Modulo per la presentazione delle osservazioni per i piani/programmi/progetti sottoposti a procedimenti di valutazione ambientale di competenza statale

ID: Codice procedura (ID_VIP/ID_MATTM):10844

Impianto per la produzione di energia elettrica da fonte eolica, costituito da 6 aerogeneratori della potenza complessiva di 37,2 MW, un sistema di accumulo da 25 MW e relative opere connesse in località "Rempillo" nel comune di Pitigliano (GR).

ALLEGATO alle OSSERVAZIONI all' IMPIANTO EOLICO denominato REMPILLO nel COMUNE di PITIGLIANO (GR). Composto da n. 5 immagini e n. 5 pagine

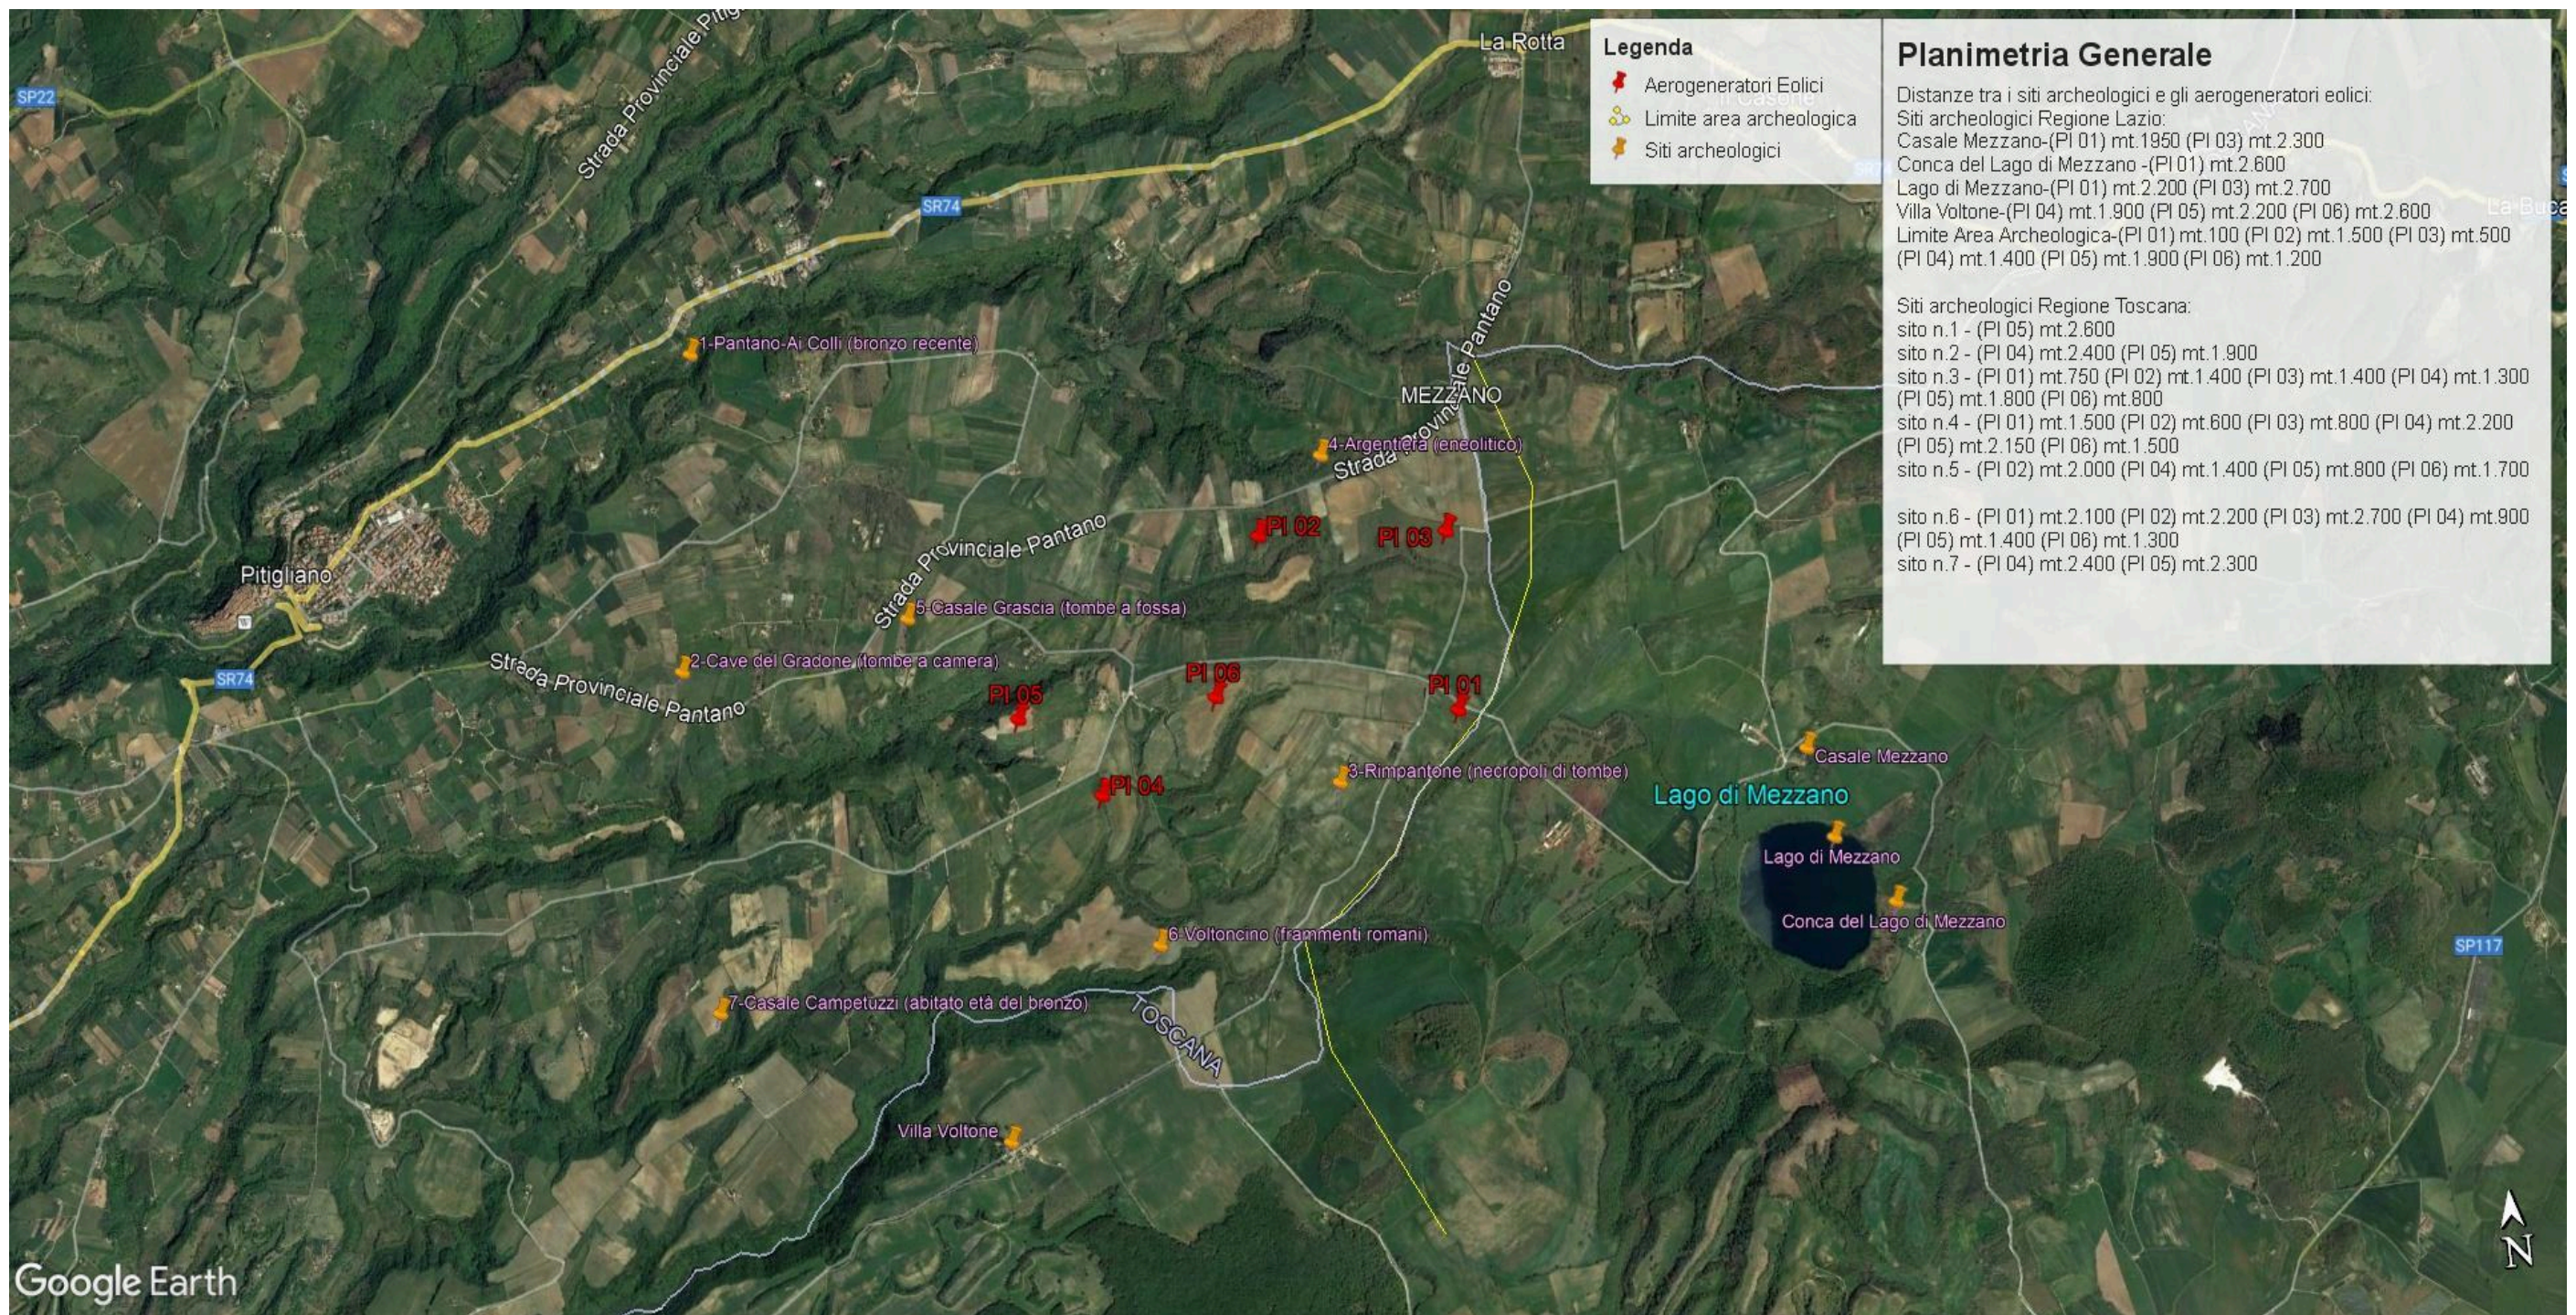
Inoltre, la zona in cui insisterebbe l’impianto eolico industriale Rempillo è compresa nelle fasce di rispetto di 3 km di diversi beni archeologici tutelati dalla parte II del Codice dei Beni Culturali (vedi Allegato, immagine n. 3). Inoltre le pale P04 e P05 ricadono all’interno di un’area archeologica che la Proponente vorrebbe cancellare per il semplice fatto che non è riportata nel documento regionale ma nel documento provinciale come meglio dettagliato nell’Osservazione n. 5. Alla luce di quanto documentato appare chiaro quindi che la collocazione dell’impianto non ha tenuto conto alcuno dei vincoli dell’area nella quale è stato progettato e l’inserimento dell’impianto eolico nel paesaggio e sul territorio non è corretto (Allegato IV delle Linee guida nazionali di cui al D.M dello Sviluppo economico del 10.09.2010).

Immagine n. 5 Intervisibilità degli impianti eolici della provincia di Viterbo anche in quella di Grosseto, in particolare nel pitiglianese.

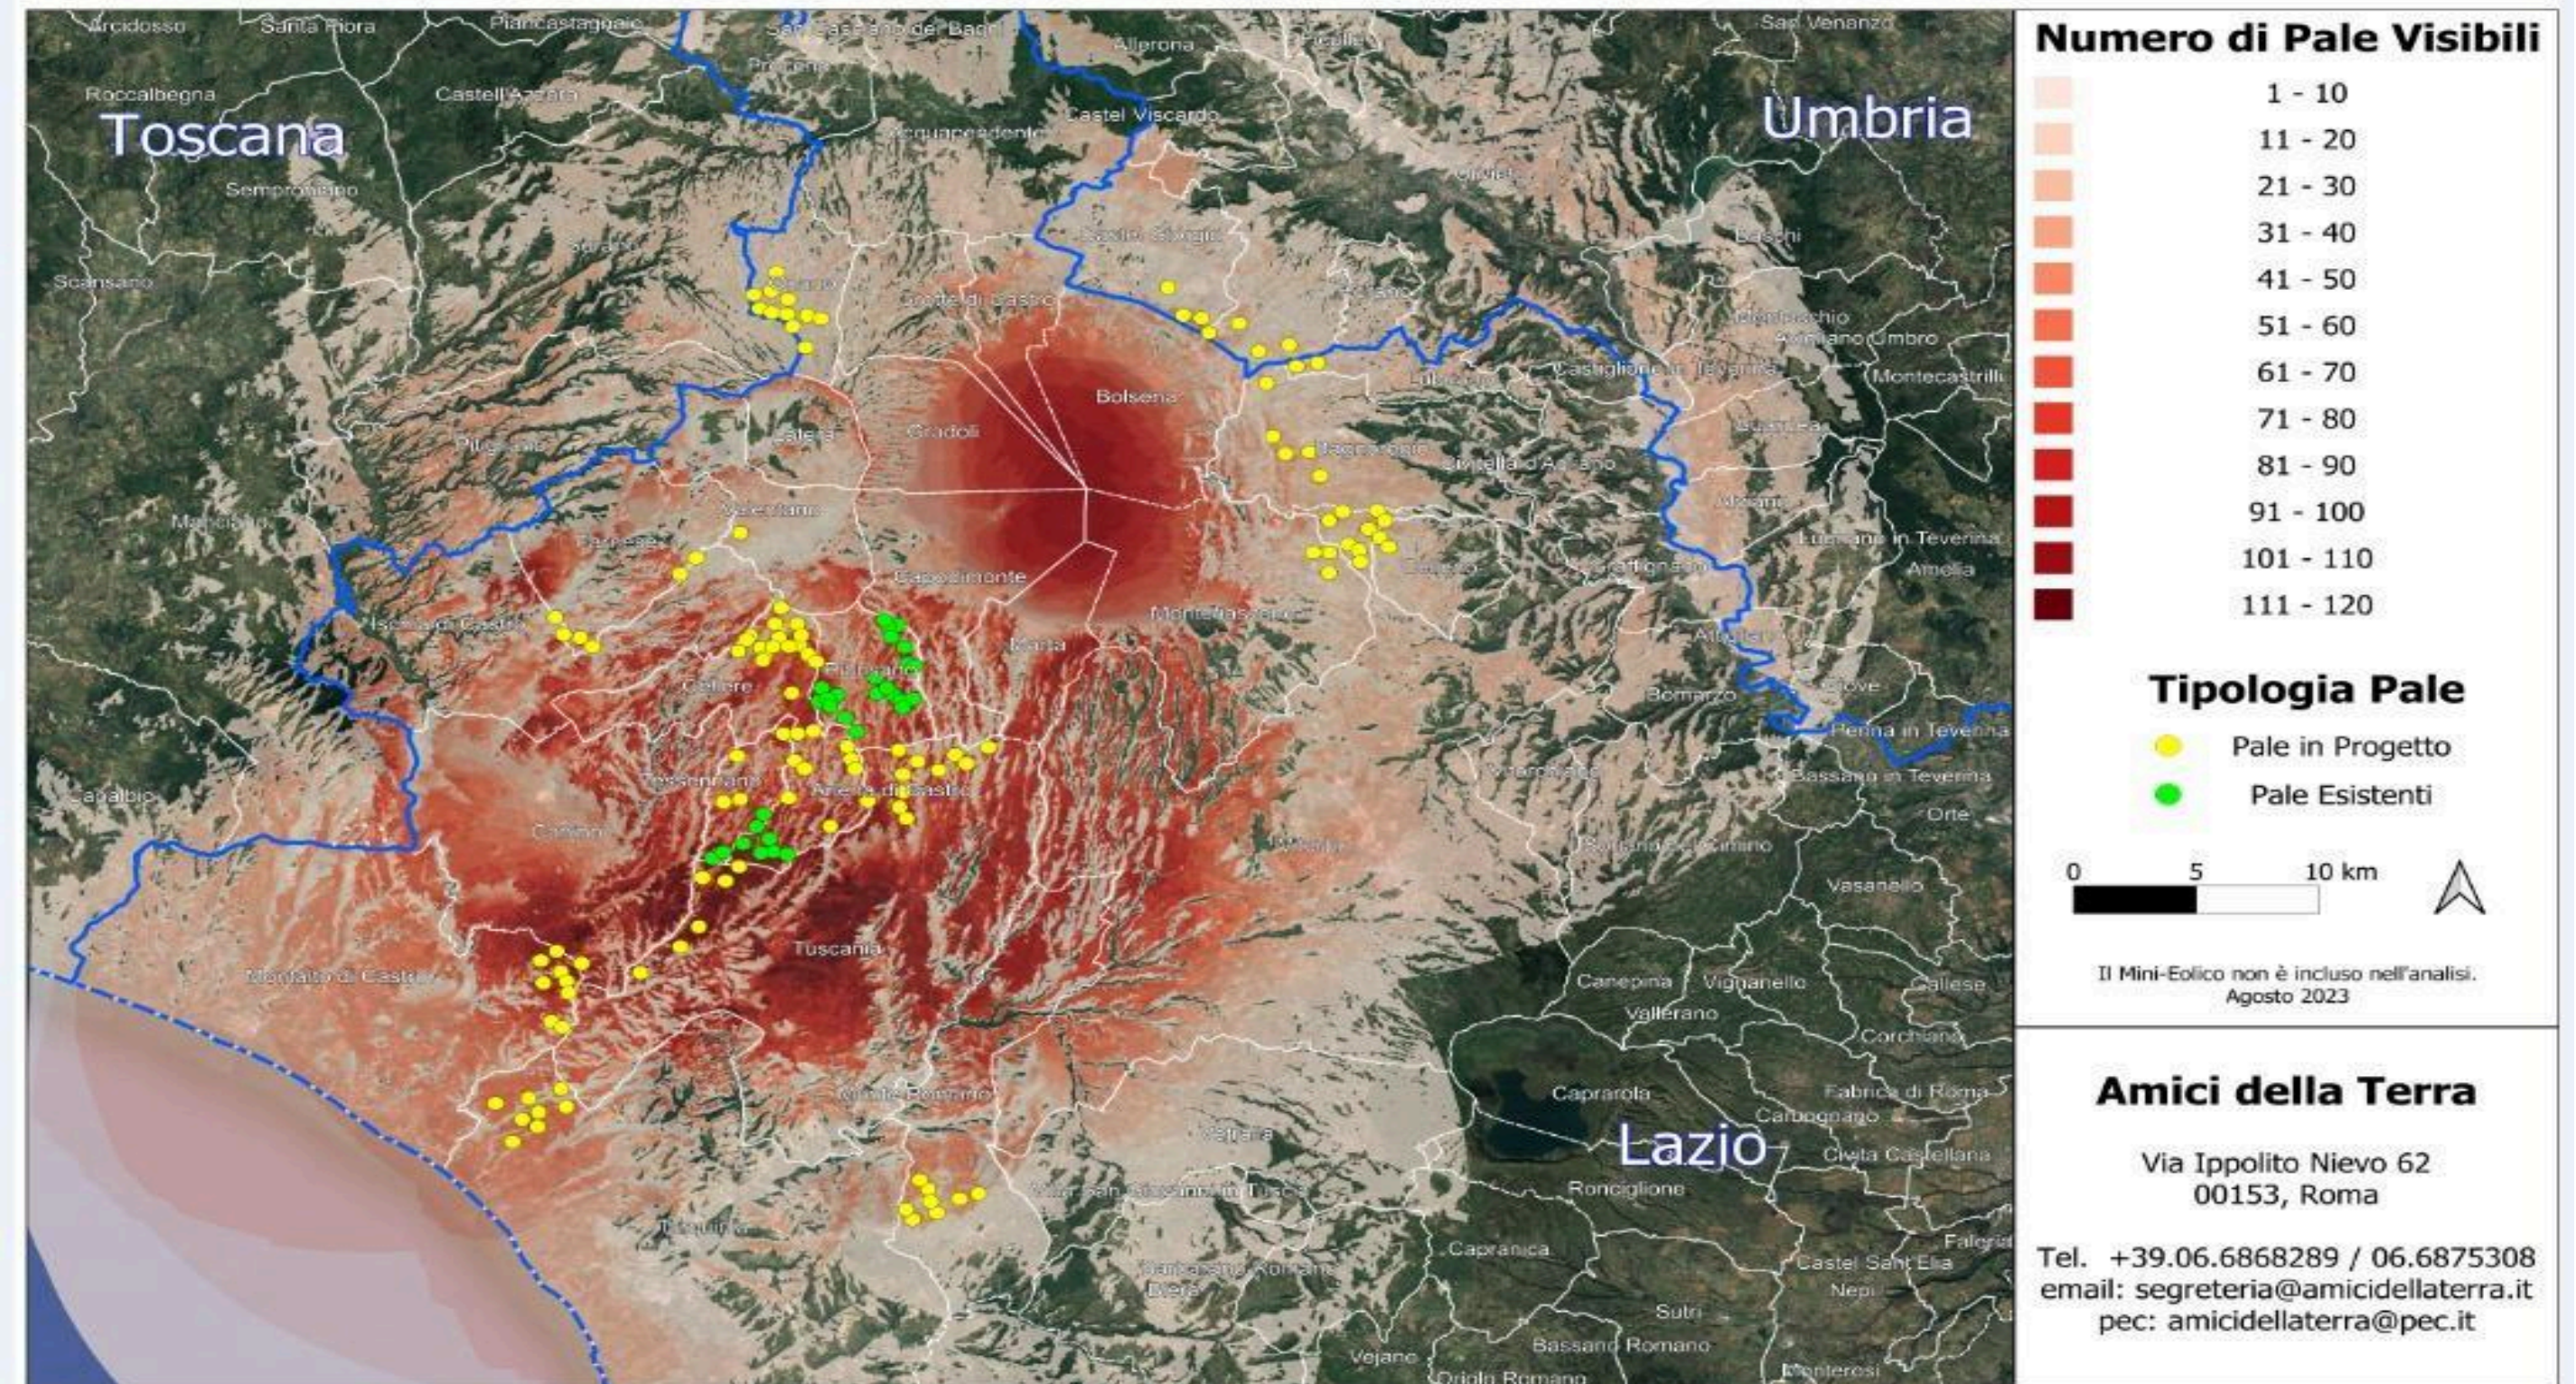
nn. 1 e 2 e crea anche degli impatti negativi anche sui beni naturalistici come verrà dettagliato nell'Osservazione n. 4. Inoltre andrebbe a sommarsi al già enorme cumulo di impianti eolici e fotovoltaici e geotermici che già creano una elevata criticità ambientale nella provincia di Viterbo e interferiscono anche con il territorio toscano come si può vedere dalle immagini nn. 4 e 5 dell'Allegato n. 1.
